HT-207-2

HTTR 設工認 第 4 回申請(R2.3.30)のコメントに係る回答
(耐震性(波及的影響含む))

日本原子力研究開発機構 大洗研究所

第 4 回申請(R2.3.30)に対する確認事項(No.1 R2/6/8):第 4 回第 1 編(耐震性)

図1 解析モデル

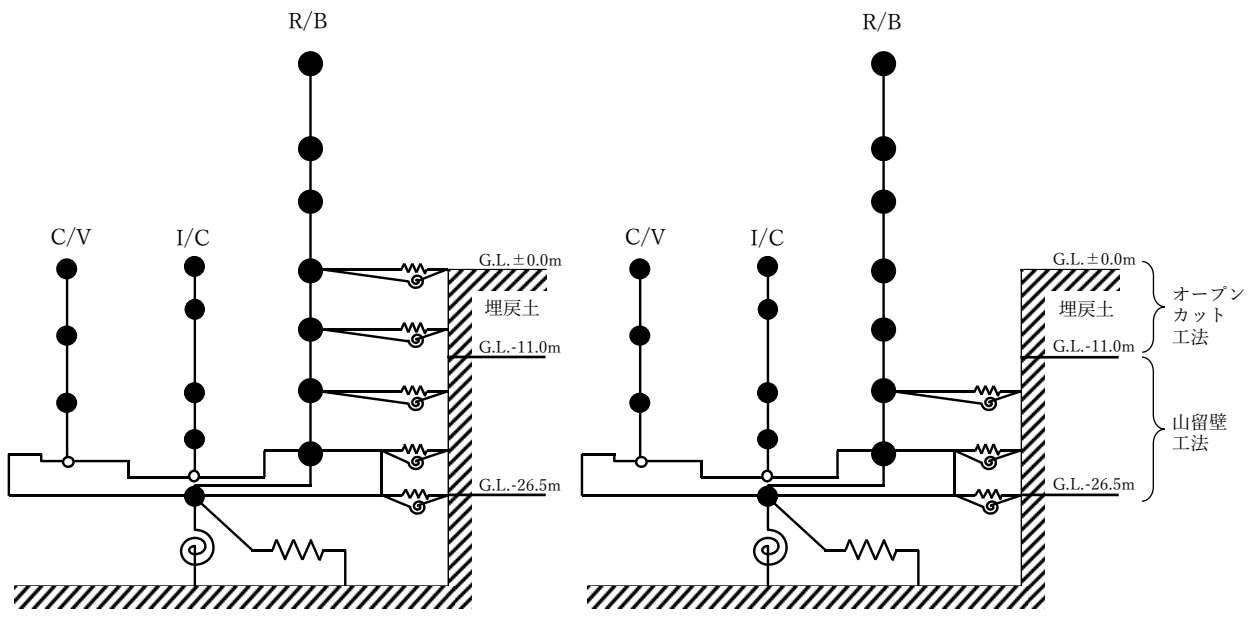
第 4 回申請における耐震性の確認、水平方向の解析モデルにおいて用いている側面地盤ばねについては、地震観測シミュレーション解析により、解析モデル②の方が観測記録との整合性が良いため、妥当であるとの説明をされている。この比較結果である添 1-2-1-1-8 第 6 図「最大応答加速度の比較(3.11 地震)」を見ると、解析モデル②は、観測記録点の若干危険側に位置している。解析モデル②の採用が適切である旨の説明をすること。

耐震評価に用いる地震応答解析モデルは、側面地盤ばねを考慮したモデル化としている。既往の設工認時は側面地盤ばねを地表面まで設置したモデルとしていたが、今回申請した設工認では表層地盤の拘束効果がないモデル(側面地盤ばねを地下 2 階以深に設置したモデル)を採用している。地震応答解析モデルを図 1 に示す。

図 4 最大応答加速度の比較(3.11 地震)
 (第 4 回設工認 添付書類 1-2-1-1 第 6 図抜粋)

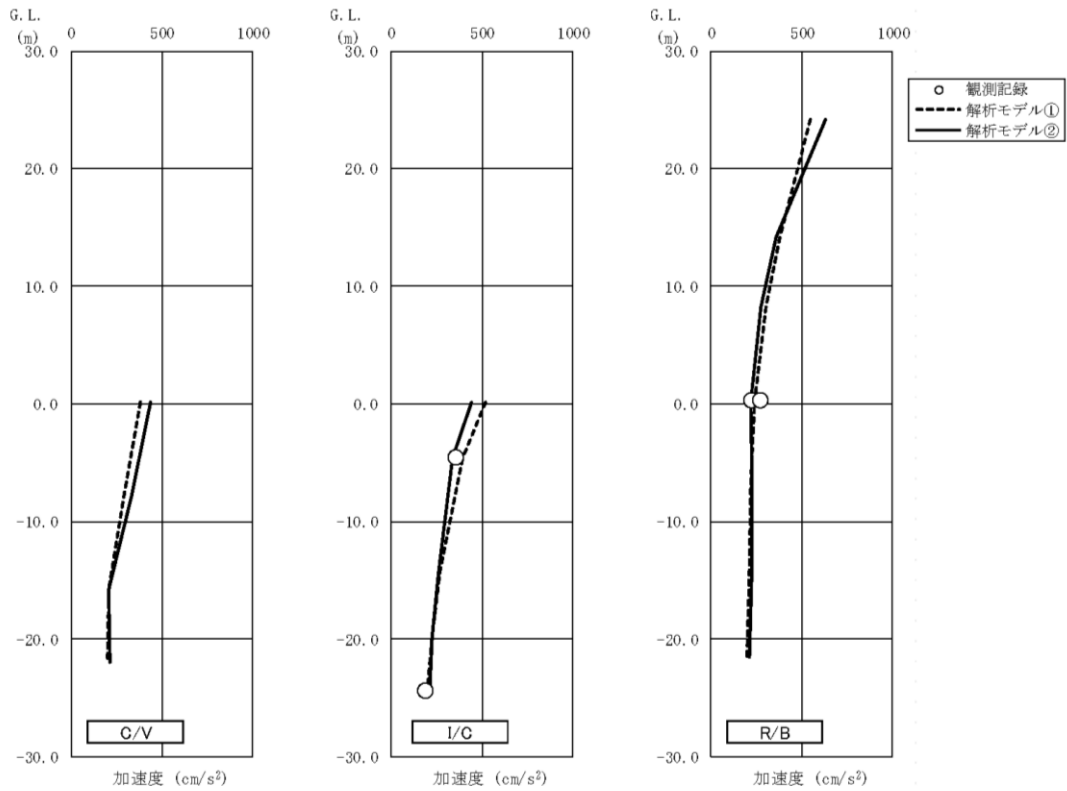
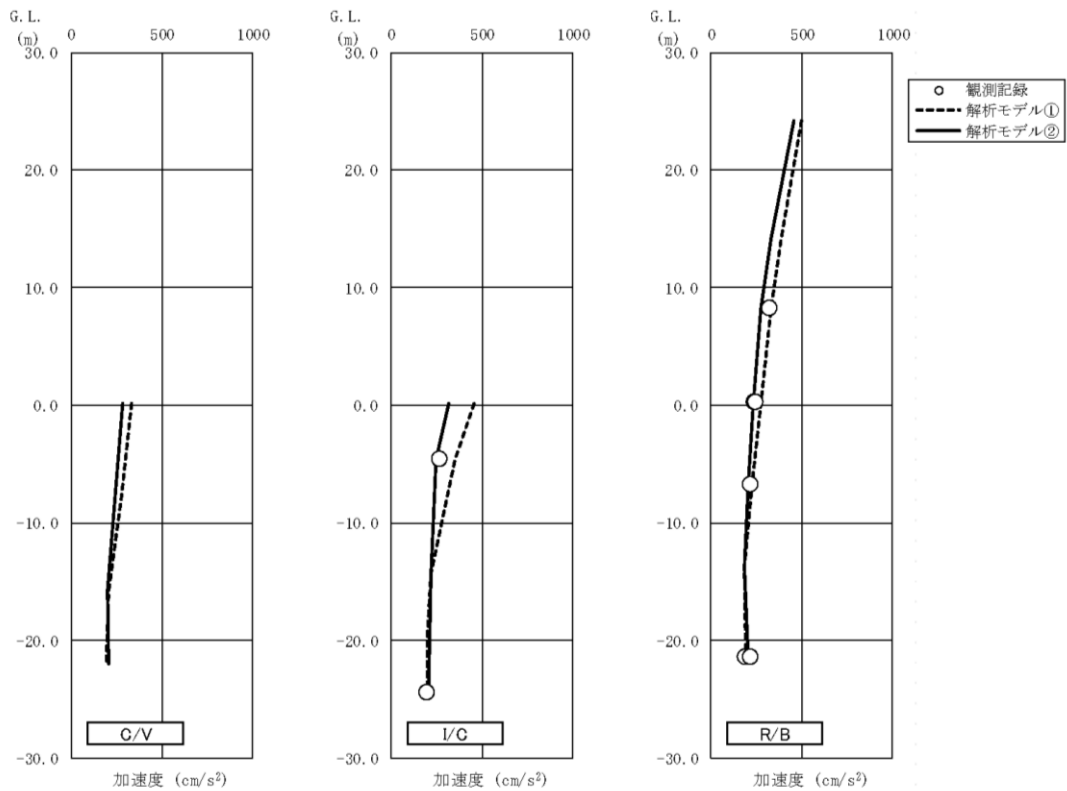
また、同図の NS 方向と EW 方向において、C/V と R/B の上方の応答が逆転している理由を説明すること。

今回申請で採用している解析モデル②は、オープンカットし埋土に置換している表層地盤の側面ばねを考慮していない(図 2)。埋土の動せん断弾性係数 G_0 :37,300 kN/m²(せん断波速度 V_s : 146 m/s)は、表層の原地盤(Lm, Mu-S1, Mu-C)と比べて 0.2~0.9 倍程度の値となる(表 1)。 S_s 地震時の表層の原地盤の剛性低下率 G/G_0 (図 3、0.25~0.75 程度)が埋土に生じることを考慮すると、もともと小さい剛性はさらに低下するため、表層地盤(埋土)の埋め込み効果を期待しないモデル化が適切である。また、最大応答加速度及び加速度応答スペクトルは観測記録をおおむね再現できており(図 4 から図 6)、解析モデル②を採用することは適切と考えている。

以上より、解析モデル②は 5 次等の高次モードの影響により C/V 及び R/B 頂部の応答が大きくなる傾向にあるが、EW 方向は NS 方向に比べて、入力地震動に 5 次固有周期付近の加速度成分が小さいため、頂部の応答に差が生じる(逆転している)と考えられる。

図2 今回申請した設工認の時刻歴応答解析を用いた応答倍率法による評価の流れ

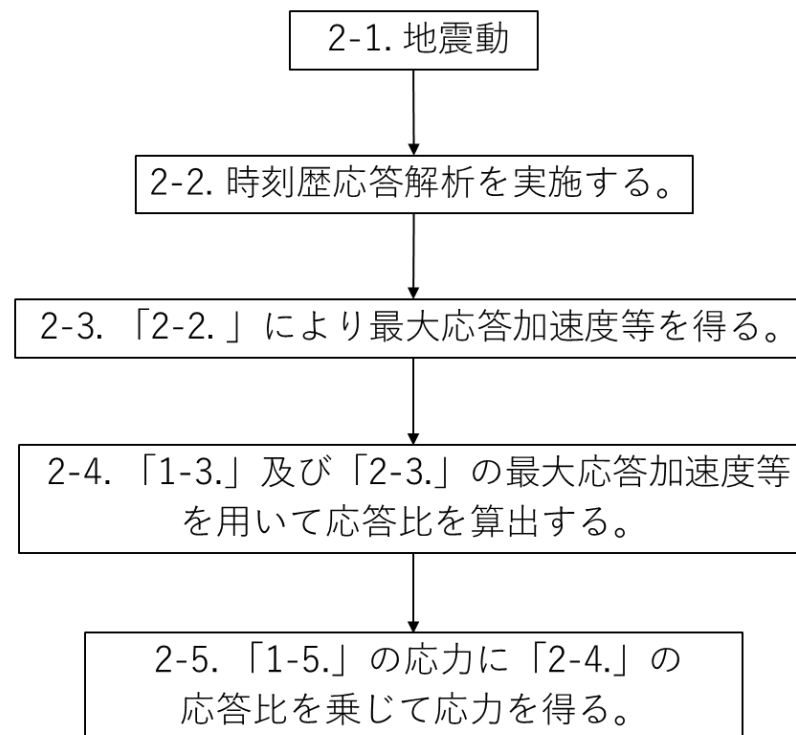
③時刻歴応答解析により地震発生応力を評価している場合は、経時的な影響や剛性のばらつき等の非線形影響も考えられるため、必ずしも地震時の応答評価結果(発生荷重、変位)が入力加速度と比例関係にあるとはいえないと考えられる。時刻歴応答解析に対しても、応答比を乗じることで地震発生応力を評価できることの妥当性を説明すること。

既往の設工認において、原子炉圧力容器モデル及び炉内構造物モデルを用いた時刻歴応答解析で最大応答加速度等を出し、得られた最大応答加速度等を用いて線形解析により応力評価を実施した。今回申請した設工認でも、非線形影響を考慮するために時刻歴応答解析を実施し、最大応答加速度等を出した。得られた最大応答加速度等を用いて応力評価を実施するために、既往の設工認及び今回申請した設工認の最大応答加速度等によって応答比を算出している。このため、この場合に応答倍率法による評価を用いることができると考える。今回申請した設工認の時刻歴応答解析を用いた応答倍率法による評価の流れを図2に示す。

図1 屋根トラスの鉄骨詳細図

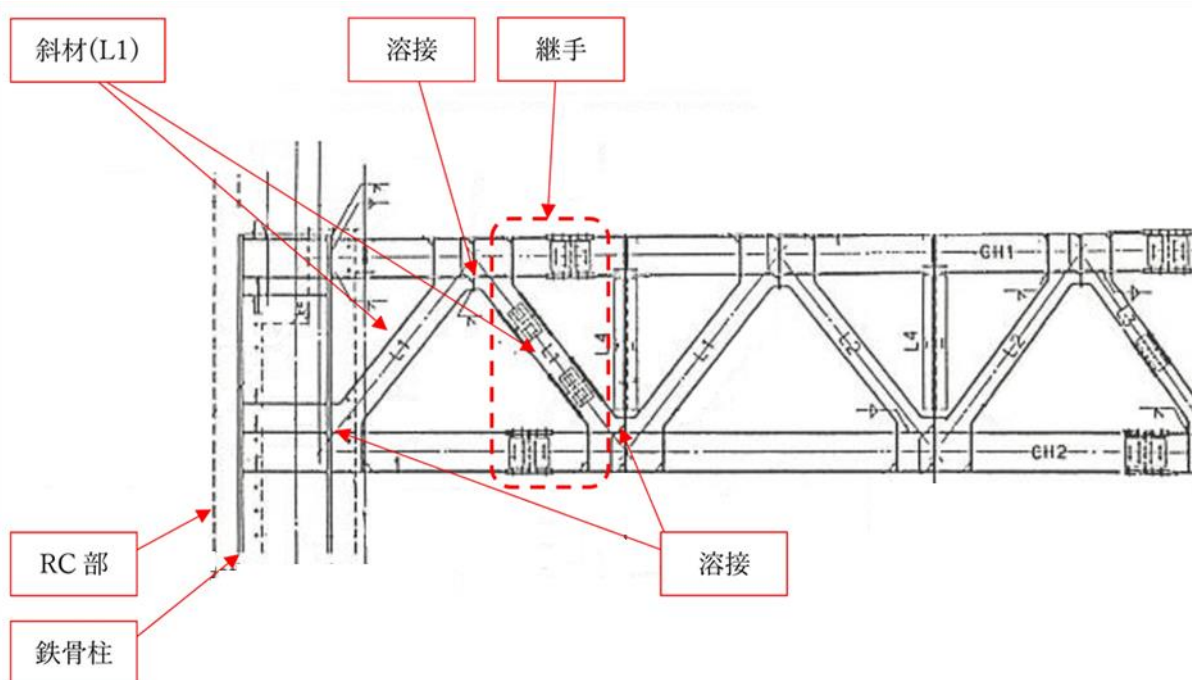
屋根トラスの接合部について、接合構造及び設計の考え方を説明して下さい。

屋根トラスの鉄骨詳細図を図1に示す。接合部については、斜材の端部を上弦材、下弦材に溶接で接合している。また、屋根トラスの一部にボルト接合の継手を設けている。接合部(溶接部、継手部)は、部材軸部の全断面が降伏するまで破断しないよう、保有耐力接合で設計されており、接合部の耐力は部材の耐力を上回る。表1に斜材及び接合部(溶接)の耐力を示す。

図1 有効炉心 80%挿入時間¹⁾

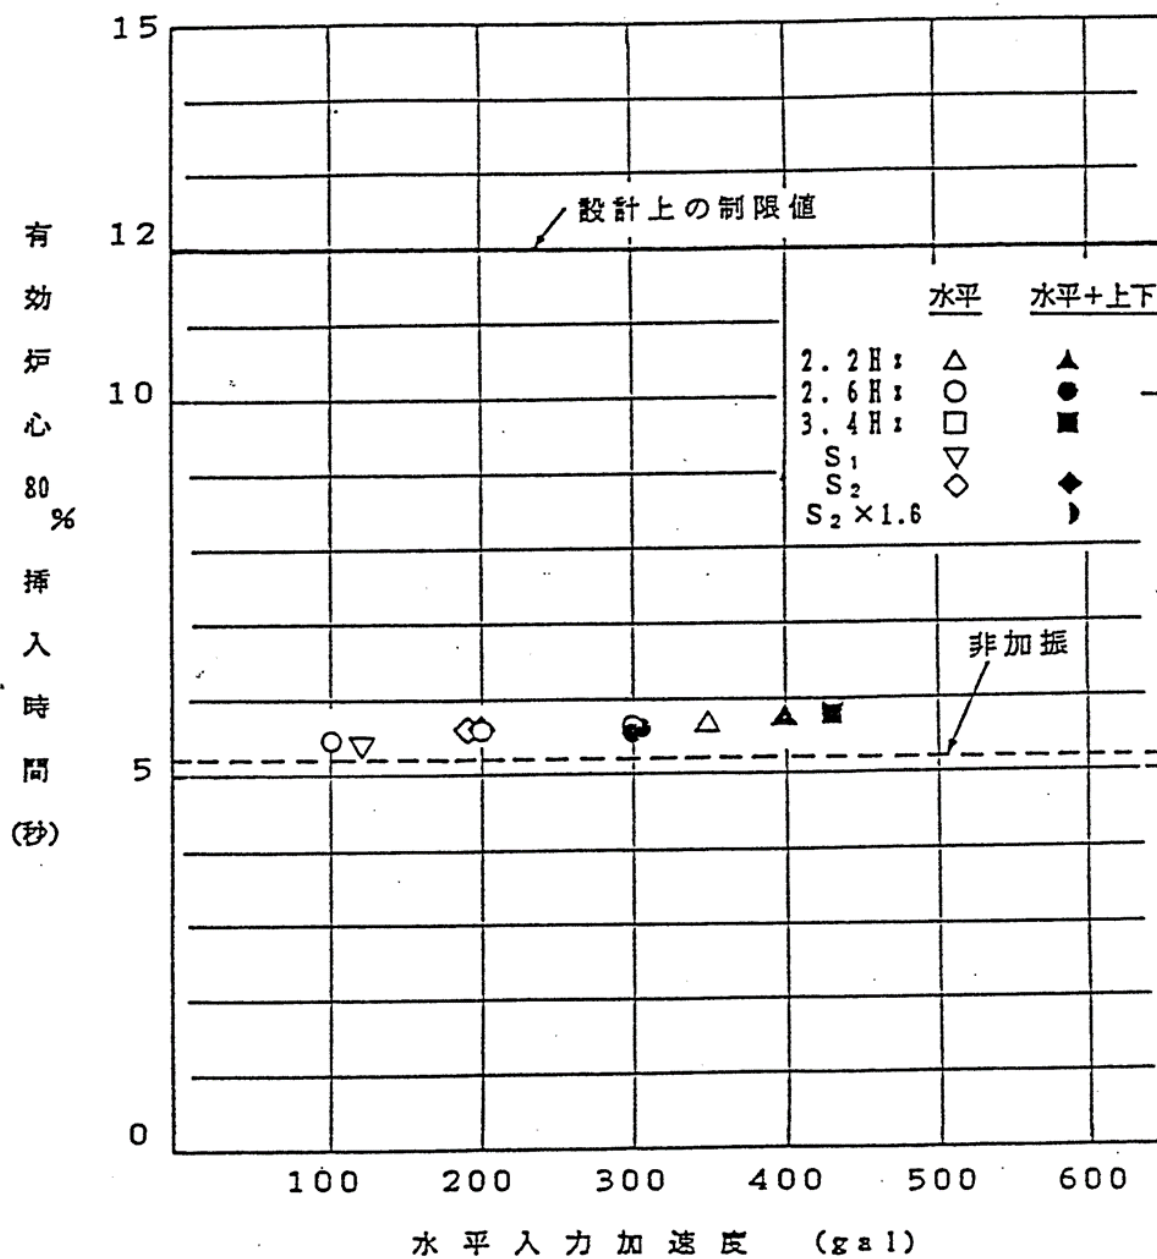
本評価の前提条件を担保する観点から、基準地震動時における制御棒の動的挿入性を説明すること。

制御棒挿入性試験は、実施した全てのケースにおけるスクラム時の挿入時間は、設計上の制限値を満足した¹⁾。試験により得られたスクラム時間を図 1 に示す。

図 1 機器・配管系に対する耐震設計のフロー

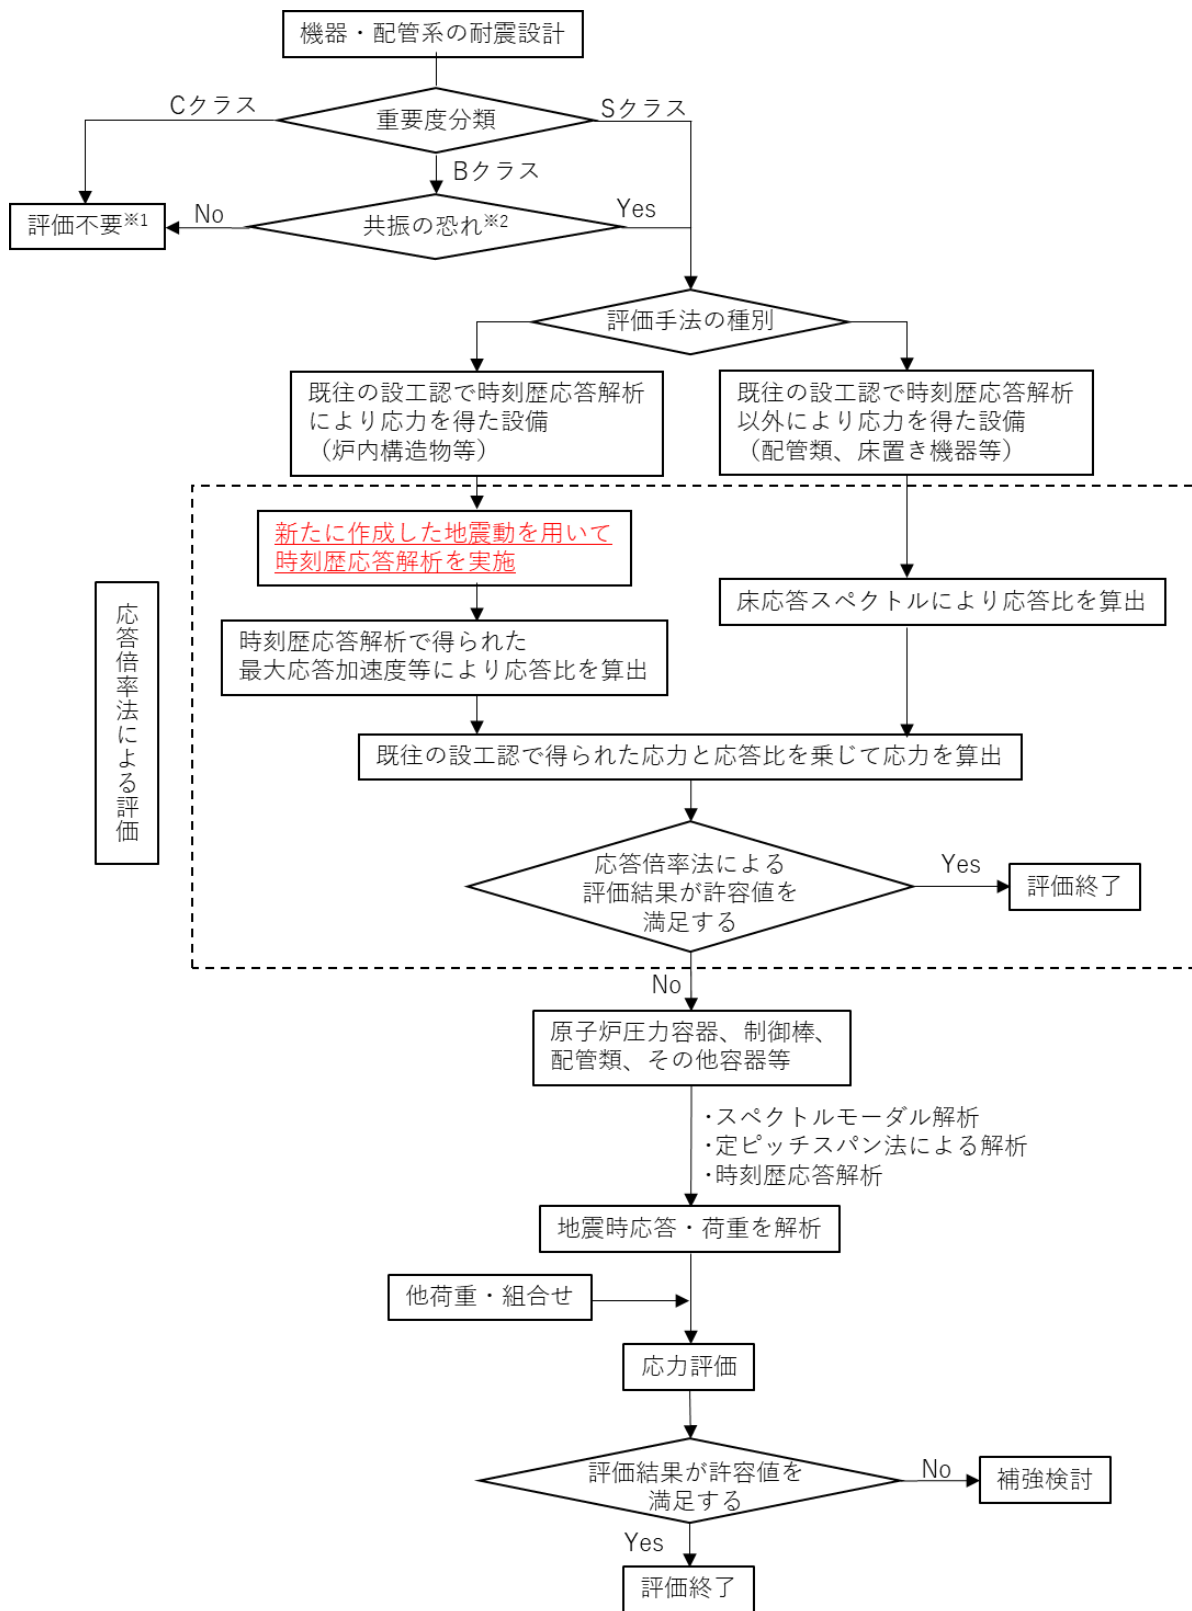
HTTRの機器・配管系の耐震設計について、JEAG4601-1987の図6.1.8-2～図6.1.8-5を参考にフロー化して、説明して下さい。

なお、原子炉建家天井クレーンのように形状等からフローを外れる設備があることは承知しておりますので、全体像を説明して下さい。

機器・配管系の耐震設計は、耐震Sクラス及び耐震Bクラスのうち共振するおそれのあるもの(1次固有振動数が20Hz未満)に対して、耐震性評価を実施する。耐震性評価は、まず、簡易的かつ保守的な応答倍率法による評価を実施する。つぎに、応答倍率法による評価の結果が許容値を満足しないものに対して、JEAG4601に基づく評価を実施する。

機器・配管系の耐震設計の流れを図1に示す。
